東京電力株式会社
福島第一廃炉推進カンパニー
運 営 総 括 部

福島第一原子力発電所原子力事業者防災業務計画における一部変更について

「福島第一原子力発電所 原子力事業者防災業務計画」の一部変更対照表

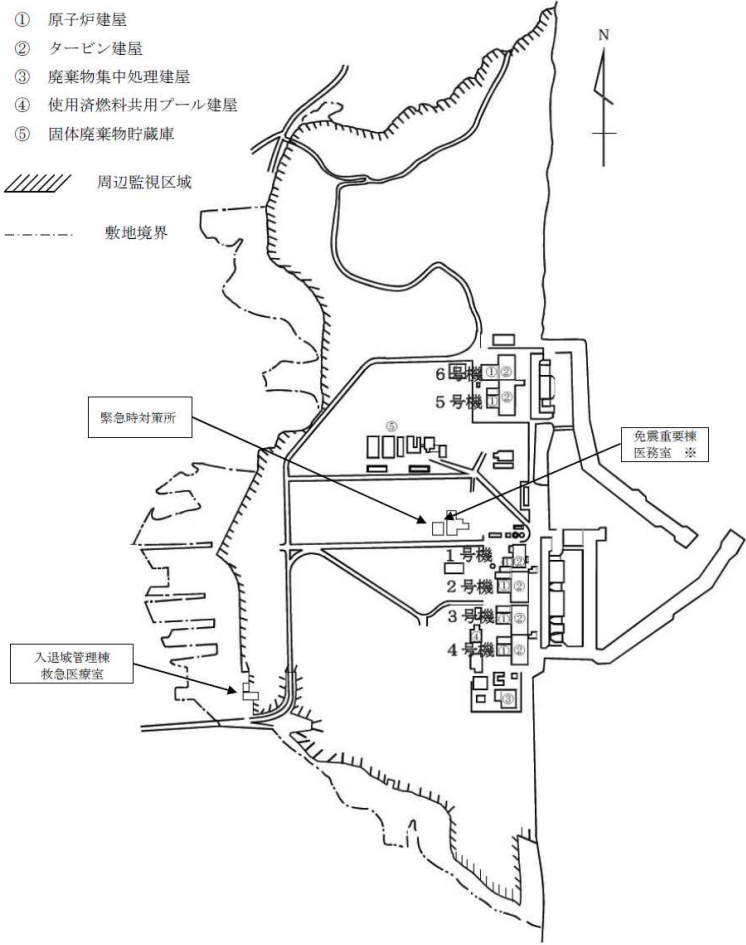
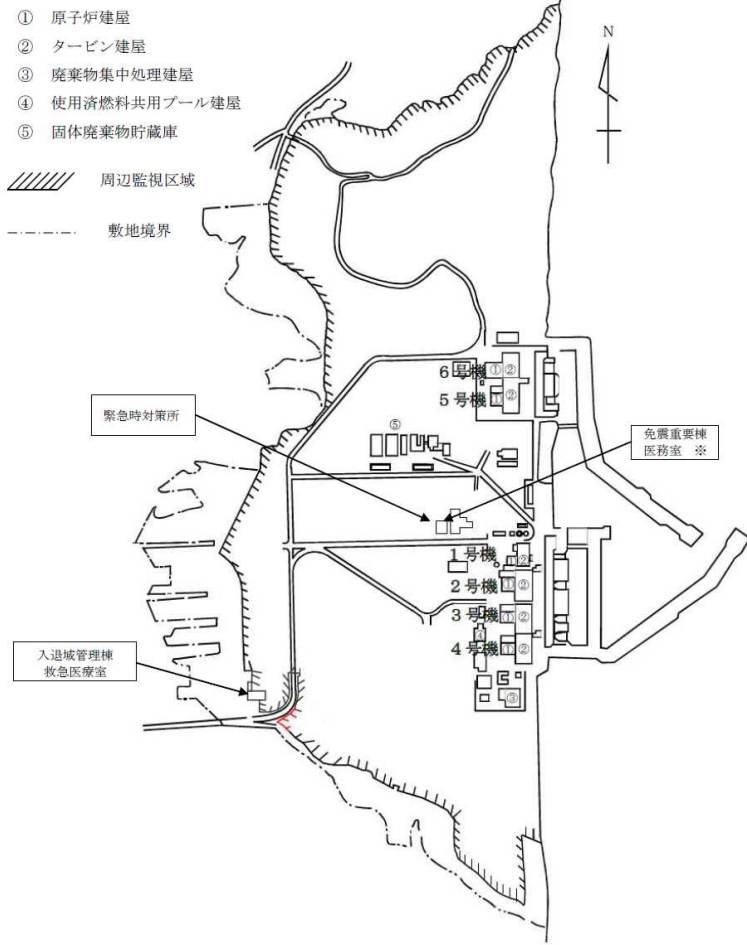
| 頁 | 変更前 | 変更後 | 理由 |
|-------------|--|---|--------------------|
| <p>Ⅱ－１０</p> | <p>別図２－７ 緊急時態勢発令後の社内の伝達経路（第２次緊急時態勢発令時）（２／２）</p> <p>本社対策本部 本部長 計画・情報統括 支援統括 対外対応統括 復旧統括 総務統括 情報班 計画班 保安班 電力支援受入班 支援受入調整班 後方支援拠点班 立地班 官庁連絡班 広報班 資材班 厚生班 総務班 通信班</p> <p>原子力事業所災害対策支援拠点 ※１ 派遣要員</p> <p>オフサイトセンター ※２ 本社派遣要員 他発電所派遣要員 派遣要員</p> <p>他店所 他原子力発電所</p> <p>発電所対策本部 本部長 計画・情報統括 現場対策統括 総務統括 安全監督担当 対外対応統括 情報班 技術班 復旧班 運転班 保安班 資材班 厚生班 医療班 総務班 警備誘導班 広報班 通報班 立地班</p> <p>—— 社内の情報連絡・指示 - - - 情報連絡経路 - - -> ファクシミリによる通報と報告</p> <p>※１ 原子力事業所災害対策拠点が設置されている場合に限る。 ※２ 事業所外運搬に係る事象発生の場合、「事象発生場所」に読み替える。</p> | <p>別図２－７ 緊急時態勢発令後の社内の伝達経路（第２次緊急時態勢発令時）（２／２）</p> <p>本社対策本部 本部長 計画・情報統括 支援統括 対外対応統括 復旧統括 総務統括 情報班 計画班 保安班 電力支援受入班 支援受入調整班 後方支援拠点班 立地班 官庁連絡班 広報班 資材班 厚生班 総務班 通信班</p> <p>原子力事業所災害対策支援拠点 ※１ 派遣要員</p> <p>オフサイトセンター ※２ 本社派遣要員 他発電所派遣要員 派遣要員</p> <p>第一線機関（各支社、他） 他原子力発電所</p> <p>発電所対策本部 本部長 計画・情報統括 現場対策統括 総務統括 安全監督担当 対外対応統括 情報班 技術班 復旧班 運転班 保安班 資材班 厚生班 医療班 総務班 警備誘導班 広報班 通報班 立地班</p> <p>—— 社内の情報連絡・指示 - - - 情報連絡経路 - - -> ファクシミリによる通報と報告</p> <p>※１ 原子力事業所災害対策拠点が設置されている場合に限る。 ※２ 事業所外運搬に係る事象発生の場合、「事象発生場所」に読み替える。</p> | <p>社内組織改編に伴う変更</p> |

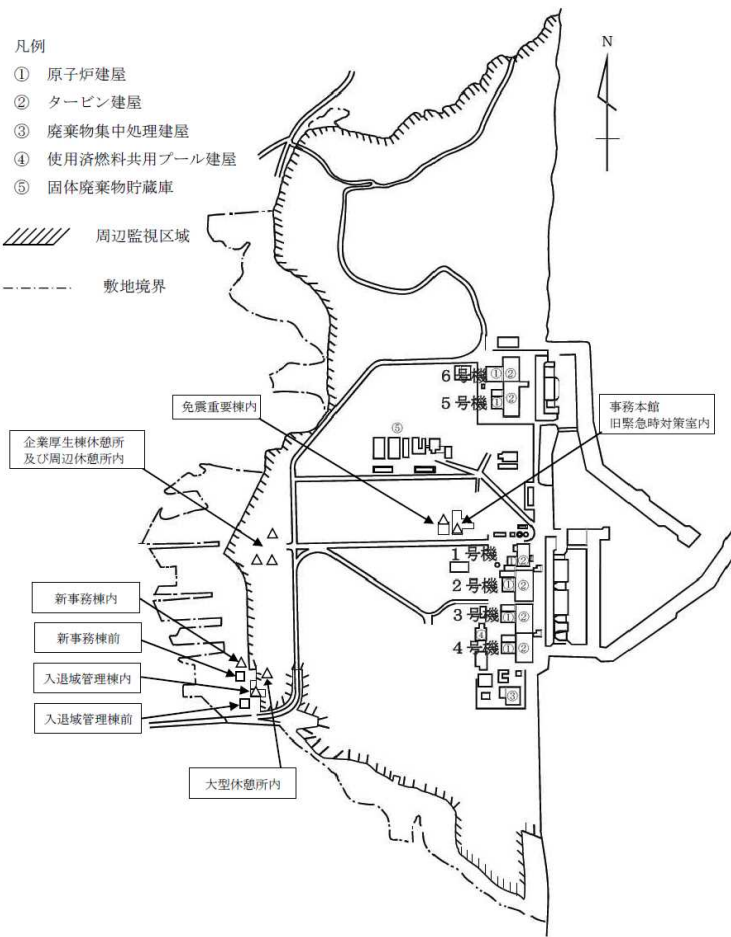
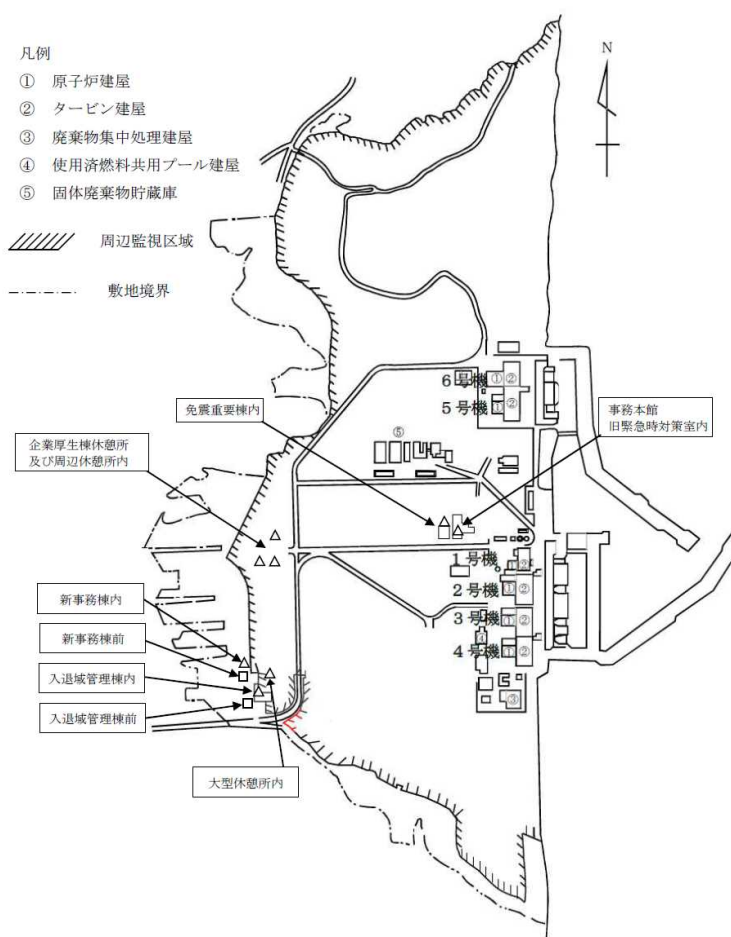
| 頁 | 変更前 | 変更後 | 理由 | | | | | | | | | | | | | | | | | | | | | | | | | | | | | | | | | | | | | | | | | | | | | | | | | | | | | | | | |
|----------------|--|-------|------|------|------|----------------|--------------------------|------|------|-----|--------------------------|------|------|----|------|------|------|----------|--------------------|-------|------|----|------|------|------|-----------|---------|-------|------|--|-------|------|------|------|----------------|--------------------------|------|------|-----|--------------------------|------|------|----|------|------|------|----------|--------------------|-------|------|----|------|------|------|-----------|---------|-------|------|-------------------------|
| <p>Ⅱ－１３</p> | <p>別図２－１０ 発電所敷地周辺の放射線測定設備等</p> <p>凡例</p> <p>① 原子炉建屋 ② タービン建屋 ③ 廃棄物集中処理建屋 ④ 使用済燃料共用プール建屋 ⑤ 固体廃棄物貯蔵庫</p> <p>//// 周辺監視区域 ----- 敷地境界</p> <p>●：モニタリングポスト（MP）：８式</p> <table border="1"> <thead> <tr> <th>検出器種類</th><th>計測範囲</th><th>点検内容</th><th>点検頻度</th></tr> </thead> <tbody> <tr> <td>NaIシンチレーション検出器</td><td>10～10⁴nGy/h</td><td>点検校正</td><td>1回／年</td></tr> <tr> <td>電離箱</td><td>10～10⁵nGy/h</td><td>点検校正</td><td>1回／年</td></tr> </tbody> </table> <p>▲：気象観測装置（風向・風速）：１式</p> <table border="1"> <thead> <tr> <th>種類</th><th>測定高さ</th><th>点検内容</th><th>点検頻度</th></tr> </thead> <tbody> <tr> <td>ドップラーソーダ</td><td>地上高約10m 及び約9.5m</td><td>点検・調整</td><td>1回／年</td></tr> </tbody> </table> <p>△：気象観測装置（風向・風速）：１式</p> <table border="1"> <thead> <tr> <th>種類</th><th>測定高さ</th><th>点検内容</th><th>点検頻度</th></tr> </thead> <tbody> <tr> <td>超音波式風向風速計</td><td>地上高約10m</td><td>点検・調整</td><td>1回／年</td></tr> </tbody> </table> | 検出器種類 | 計測範囲 | 点検内容 | 点検頻度 | NaIシンチレーション検出器 | 10～10 ⁴ nGy/h | 点検校正 | 1回／年 | 電離箱 | 10～10 ⁵ nGy/h | 点検校正 | 1回／年 | 種類 | 測定高さ | 点検内容 | 点検頻度 | ドップラーソーダ | 地上高約10m 及び約9.5m | 点検・調整 | 1回／年 | 種類 | 測定高さ | 点検内容 | 点検頻度 | 超音波式風向風速計 | 地上高約10m | 点検・調整 | 1回／年 | <p>別図２－１０ 発電所敷地周辺の放射線測定設備等</p> <p>凡例</p> <p>① 原子炉建屋 ② タービン建屋 ③ 廃棄物集中処理建屋 ④ 使用済燃料共用プール建屋 ⑤ 固体廃棄物貯蔵庫</p> <p>//// 周辺監視区域 ----- 敷地境界</p> <p>●：モニタリングポスト（MP）：８式</p> <table border="1"> <thead> <tr> <th>検出器種類</th><th>計測範囲</th><th>点検内容</th><th>点検頻度</th></tr> </thead> <tbody> <tr> <td>NaIシンチレーション検出器</td><td>10～10⁴nGy/h</td><td>点検校正</td><td>1回／年</td></tr> <tr> <td>電離箱</td><td>10～10⁵nGy/h</td><td>点検校正</td><td>1回／年</td></tr> </tbody> </table> <p>▲：気象観測装置（風向・風速）：１式</p> <table border="1"> <thead> <tr> <th>種類</th><th>測定高さ</th><th>点検内容</th><th>点検頻度</th></tr> </thead> <tbody> <tr> <td>ドップラーソーダ</td><td>地上高約10m 及び約9.5m</td><td>点検・調整</td><td>1回／年</td></tr> </tbody> </table> <p>△：気象観測装置（風向・風速）：１式</p> <table border="1"> <thead> <tr> <th>種類</th><th>測定高さ</th><th>点検内容</th><th>点検頻度</th></tr> </thead> <tbody> <tr> <td>超音波式風向風速計</td><td>地上高約10m</td><td>点検・調整</td><td>1回／年</td></tr> </tbody> </table> | 検出器種類 | 計測範囲 | 点検内容 | 点検頻度 | NaIシンチレーション検出器 | 10～10 ⁴ nGy/h | 点検校正 | 1回／年 | 電離箱 | 10～10 ⁵ nGy/h | 点検校正 | 1回／年 | 種類 | 測定高さ | 点検内容 | 点検頻度 | ドップラーソーダ | 地上高約10m 及び約9.5m | 点検・調整 | 1回／年 | 種類 | 測定高さ | 点検内容 | 点検頻度 | 超音波式風向風速計 | 地上高約10m | 点検・調整 | 1回／年 | <p>タンク設置に伴う周辺監視区域拡張</p> |
